ТОРМОЗНЫЕ НАКЛАДКИ IVECO РУКОВОДСТВО ПО УСТАНОВКЕ

Тормоз с клиновым разжимным устройством Rockwell-Simplex: 410x180 и 410x200.

БАРАБАННЫЙ ТОРМОЗ СТАРОГО ТИПА (ДО АПРЕЛЯ 1996)

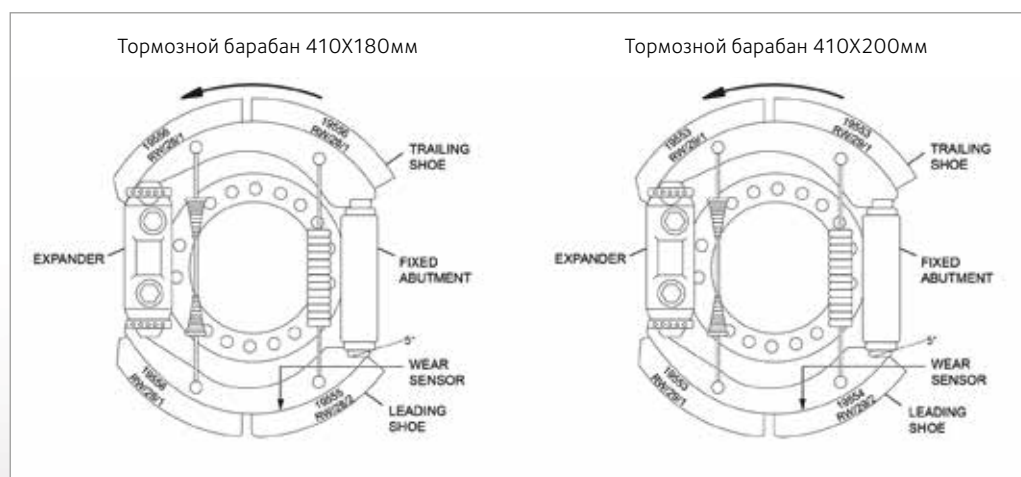
Во фрикционных накладках первичной тормозной колодки есть два глухих отверстия со стороны подшипника, предназначенных для установки датчиков износа; в остальных фрикционных накладках изменений нет.

БАРАБАННЫЙ ТОРМОЗ НОВОГО ТИПА (С МАЯ 1996)

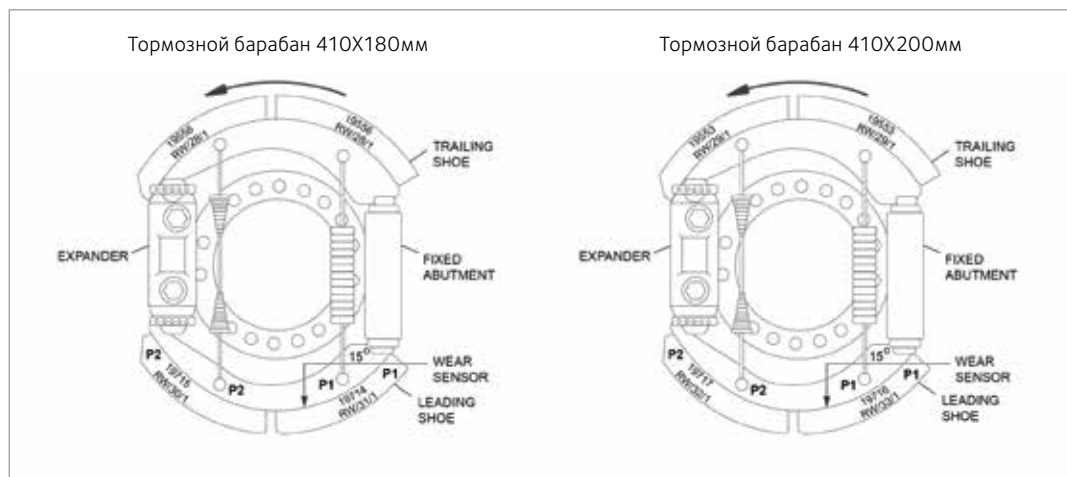
Для равномерного износа фрикционной накладки на первичных и вторичных тормозных колодках изменен угол крепления первичной колодки (теперь на перемычке нанесена метка 15°). Результат – два разных типа тормозных колодок и три типа фрикционных накладок на каждый тормозной барабан.

Номер **K19716.0** (соответствует старому номеру **K19553.0**) включает 4 одинаковые накладки **WVA 19553**, которые следует устанавливать на вторичную тормозную колодку. Другие 2 накладки с меткой **"P1"** следует устанавливать на первичные тормозные колодки со стороны фиксатора. Оставшиеся 2 накладки с меткой **"P2"** следует устанавливать на первичные тормозные колодки со стороны клина.

То же относится и к номеру **K19714.0** (соответствует старому номеру **K19555.0**). Он включает 4 одинаковые накладки **WVA 19556**, которые следует устанавливать на вторичную тормозную колодку. Другие 2 накладки с меткой **"P1"** следует устанавливать на первичные тормозные колодки со стороны фиксатора. Оставшиеся 2 накладки с меткой **"P2"** следует устанавливать на первичные тормозные колодки со стороны клина.

Метки **"P1"** и **"P2"** выгравированы на перемычке первичной колодки модифицированного тормоза в соответствии с положением накладок.
